## 改善箇所説明図

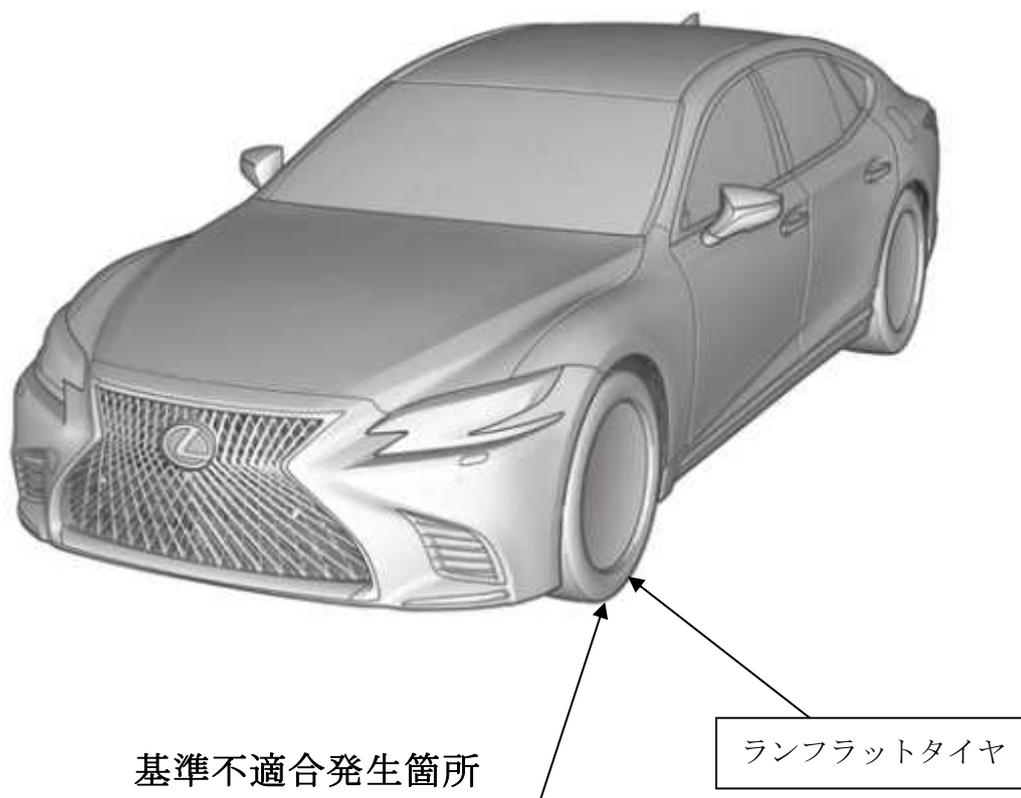
ランフラットタイヤにおいて、タイヤとホイールの組付工程が不適切なため、タイヤのサイドウォール内面補強層に亀裂が発生するものがある。そのため、そのまま使用を続けると、異音や振動が発生し、最悪の場合、トレッドの一部が剥がれ、走行安定性を損なうおそれがある。

全車両、ランフラットタイヤを新品と交換する。

識別：改善済車両には車台番号打刻のハイフン後4桁目の上側に黄色ペイントを塗布する。
